Commission économique pour l'Europe**Comité des transports intérieurs****Forum mondial de l'harmonisation des Règlements
concernant les véhicules****Cent cinquante-troisième session**

**Accord de 1958 – Examen des projets d'amendements à des
Règlements existants présentés par le GRE****Proposition de série 04 d'amendements au Règlement n° 10
(Comptabilité électromagnétique)****Communication du Groupe de travail de l'éclairage et de la
signalisation lumineuse (GRE)***

«Figure 4

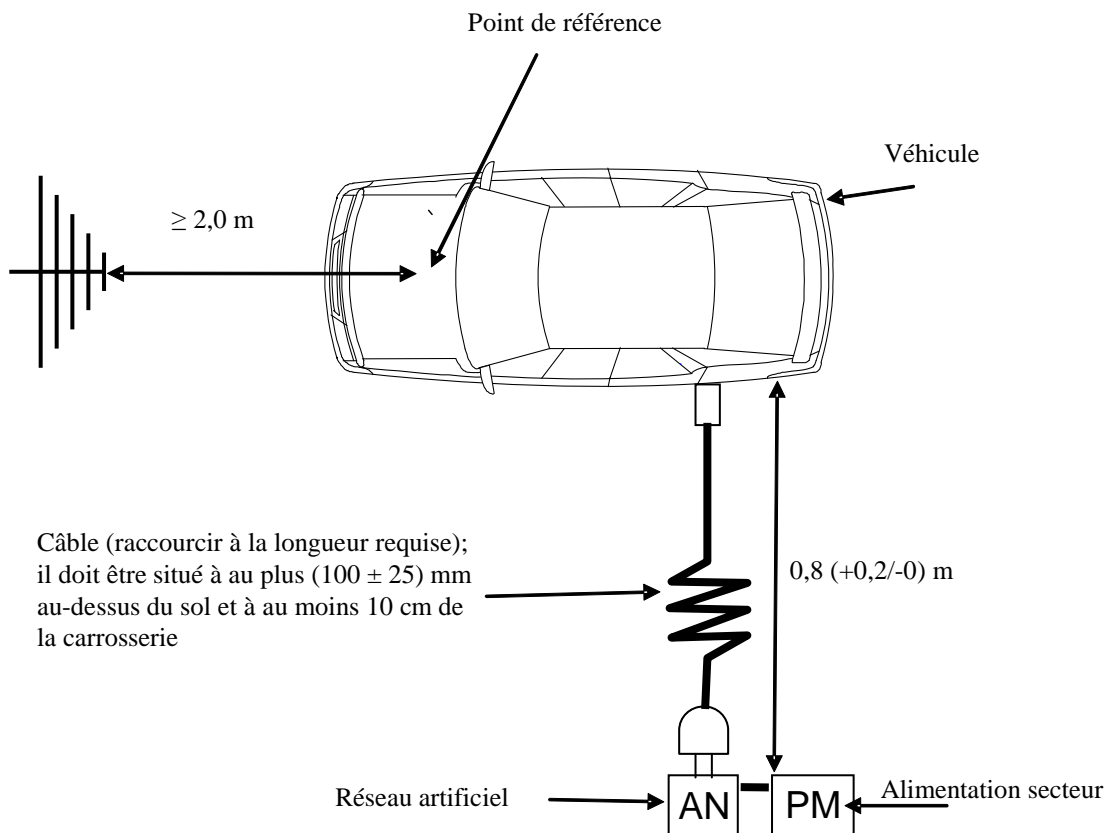
Ajouter une nouvelle figure 4, comme suit:

Véhicule en configuration “mode recharge du SRSE sur le réseau électrique”

Figure 1
Véhicule en configuration “mode recharge du SRSE sur le réseau électrique”
 – Branchement d’essai du chargeur en monophasé

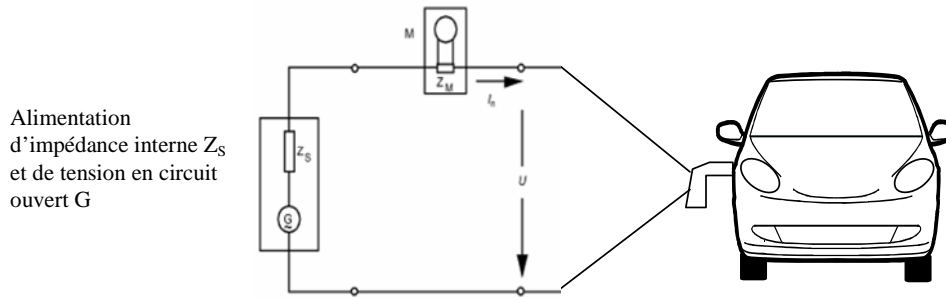
- 3.2 Le branchement d'essai pour le raccordement en courant monophasé du véhicule en configuration "mode recharge du SRSE sur le réseau électrique" est représenté à la figure 1 de l'appendice 1 de la présente annexe.

Figure 2
Véhicule en configuration “mode recharge du SRSE sur le réseau électrique”
 – Branchement d’essai du chargeur en triphasé

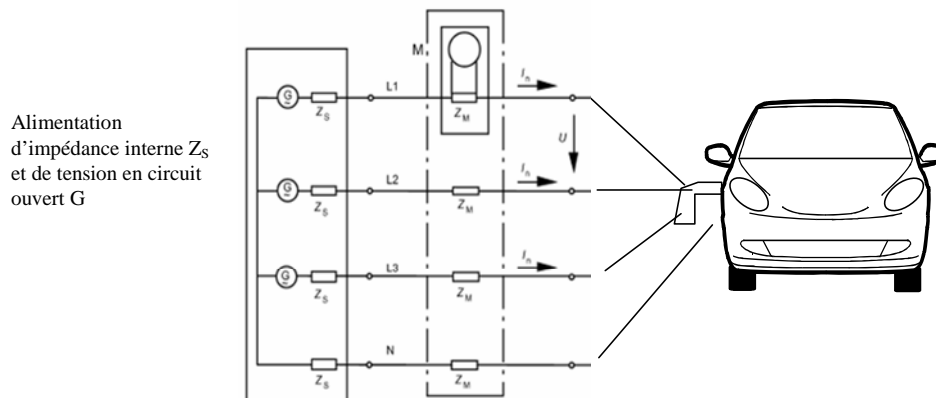
- 3.3 Le branchement d'essai pour le raccordement en courant triphasé du véhicule en configuration "mode recharge du SRSE sur le réseau électrique" est représenté à la figure 2 de l'appendice 1 de la présente annexe.

Figure 1
Véhicule en configuration “mode recharge du SRSE sur le réseau électrique”

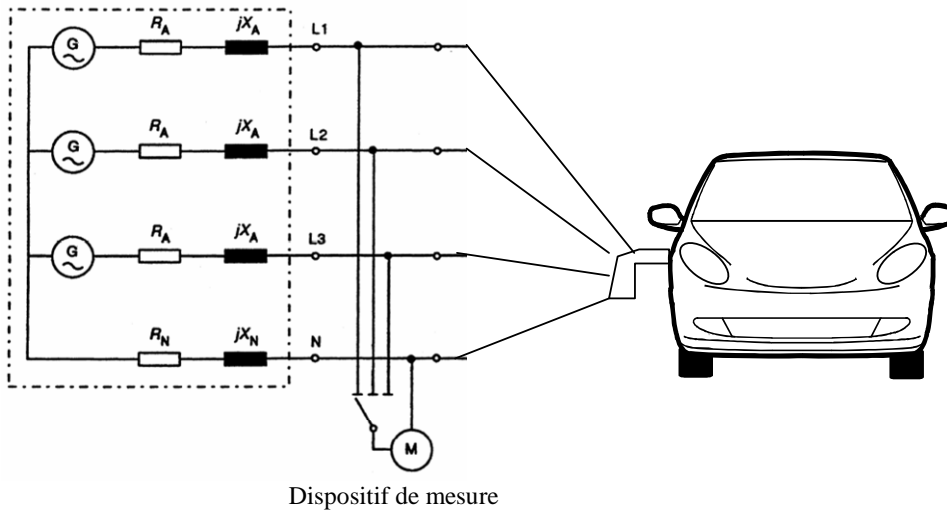
- 3.3 Le branchement d'essai pour le véhicule en configuration "mode recharge du SRSE sur le réseau électrique" est représenté à la figure 1 de l'appendice 1 de la présente annexe.

Figure 1
Véhicule en configuration “mode recharge du SRSE sur le réseau électrique”

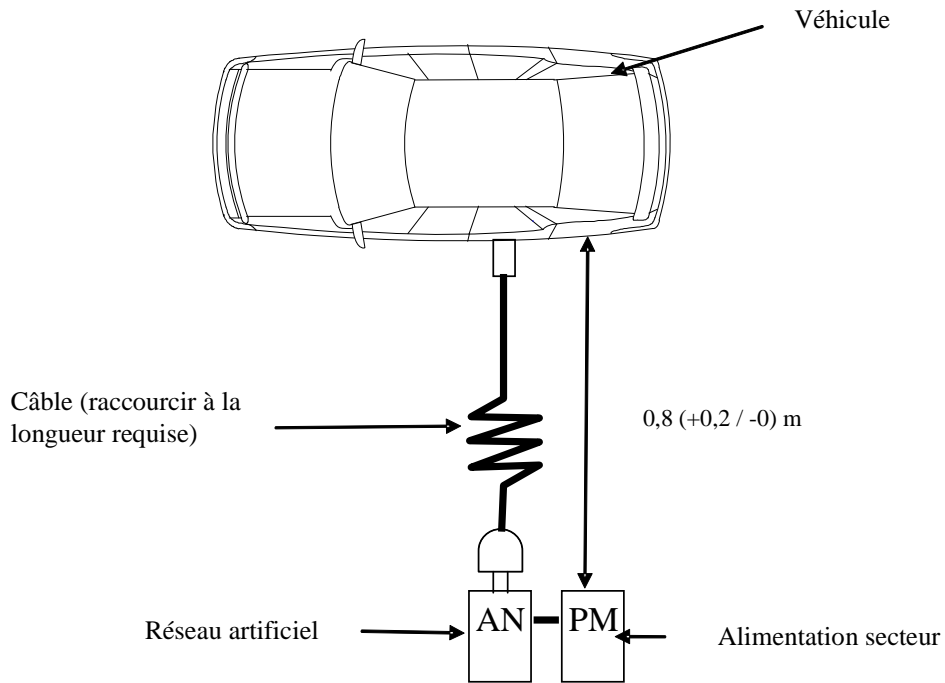
- 3.3 Le branchement d'essai pour le véhicule en configuration "mode recharge du SRSE sur le réseau électrique" est représenté à la figure 1 de l'appendice 1 de la présente annexe.

Figure 1
Véhicule en configuration “mode recharge du SRSE sur le réseau électrique”

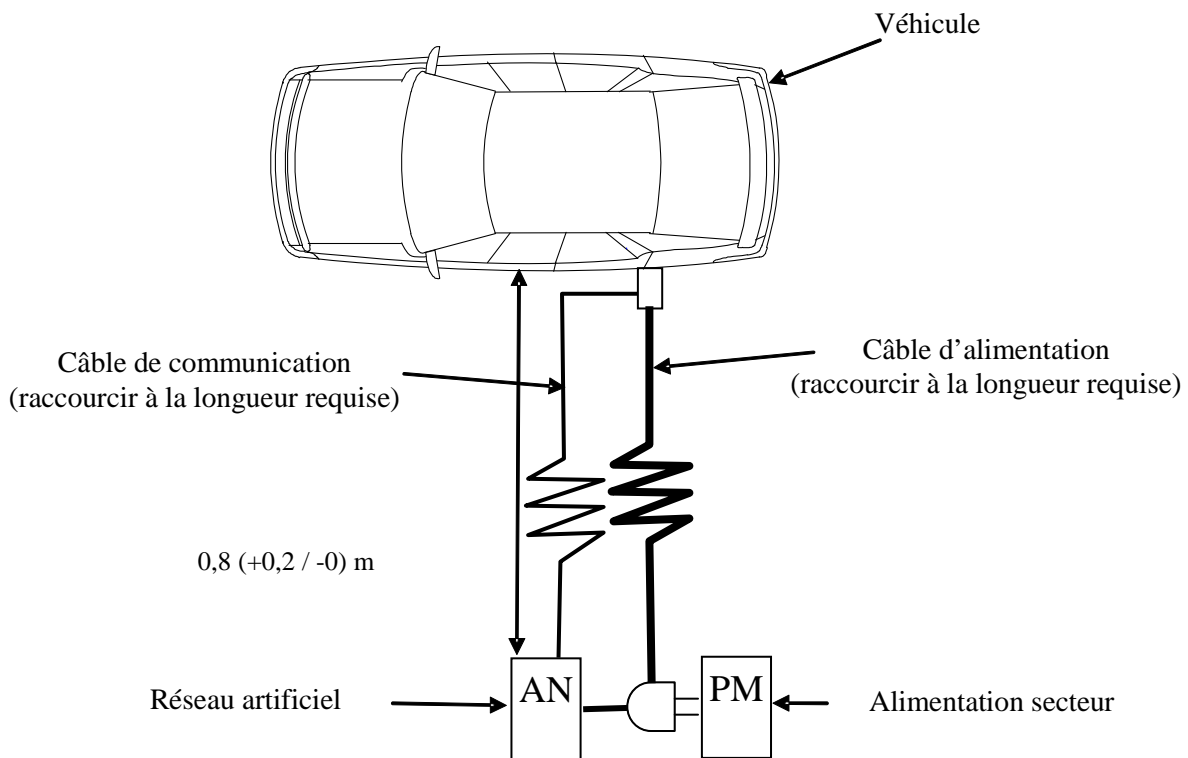
- 3.3 Le branchement d'essai pour le véhicule en configuration "mode recharge du SRSE sur le réseau électrique" est représenté à la figure 1 de l'appendice 1 de la présente annexe.

Figure 1
Véhicule en configuration “mode recharge du SRSE sur le réseau électrique” par branchement sur les lignes d’alimentation en alternatif ou en continu

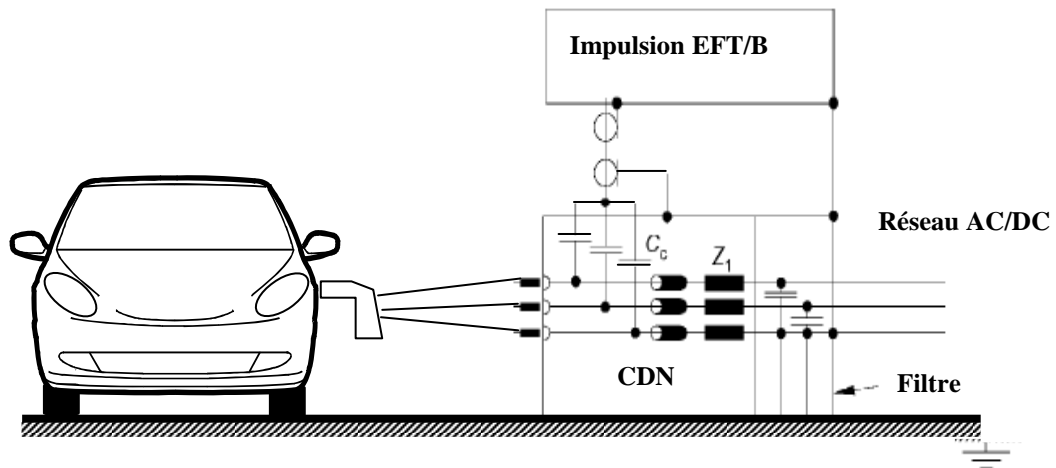
- 5.1.2 Phase d'essai
Le véhicule doit être mis en place sur le plan de sol. L'impulsion transitoire rapide/en salve (EFT/B) est appliquée au véhicule sur les lignes d'alimentation en alternatif ou en continu en mode commun au moyen du réseau de couplage/découplage CDN comme décrit à la figure 1 de l'appendice 1 de la présente annexe.
La description du montage d'essai doit figurer dans le procès-verbal d'essai.

Figure 1

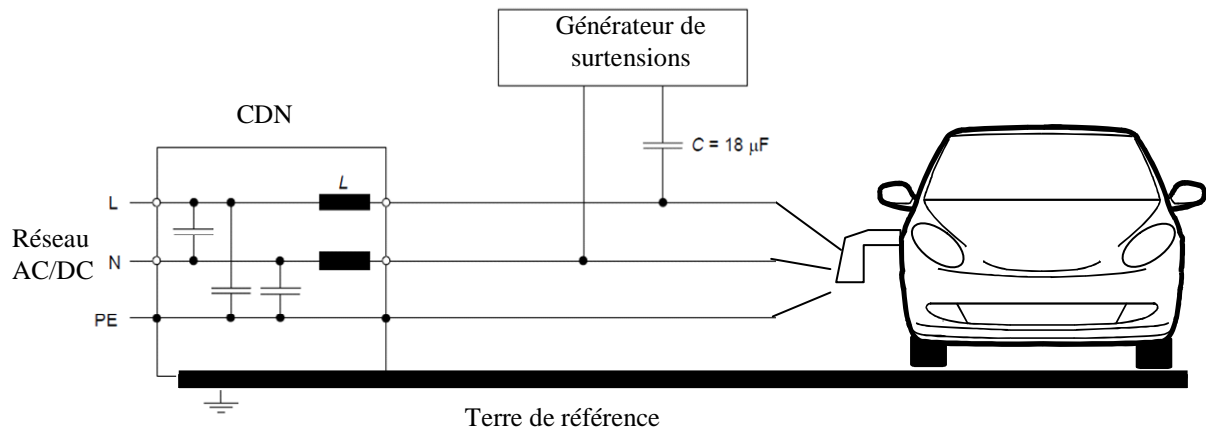
- 5.1.2 Phase d'essai
- Le véhicule doit être mis en place sur le plan de sol. L'impulsion de surtension est appliquée au véhicule sur les lignes d'alimentation en alternatif ou en continu entre chaque ligne et la terre et entre les lignes au moyen du réseau de couplage/découplage (CDN) comme décrit dans les figures de l'appendice 1 de la présente annexe.
